改善箇所説明図

基準不適合発生箇所

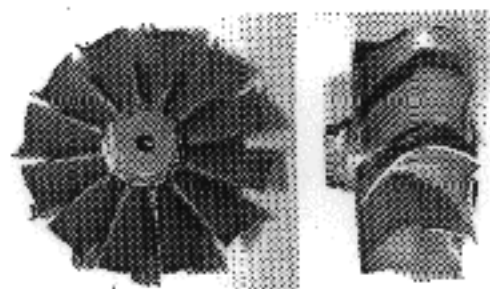
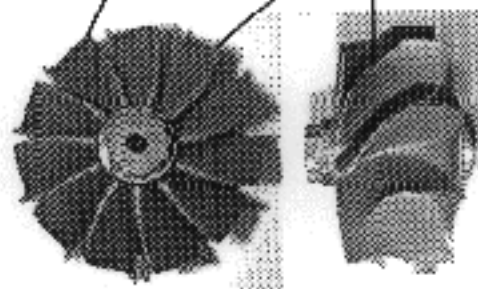
原動機の可変ノズル付過給機において、当該過給機のタービン翼の剛性が不適切なため、そのままの状態で使用を続けると、タービン翼の一部が損傷して異音および出力不足が発生し、最悪の場合、黒煙が基準を超えるおそれがある。

翼枚数変更

翼形状変更

改善の内容；全車両、当該過給機および過給機電子制御ユニットを対策品に交換する。
識別；過給機に黒色ペイントを塗布する。
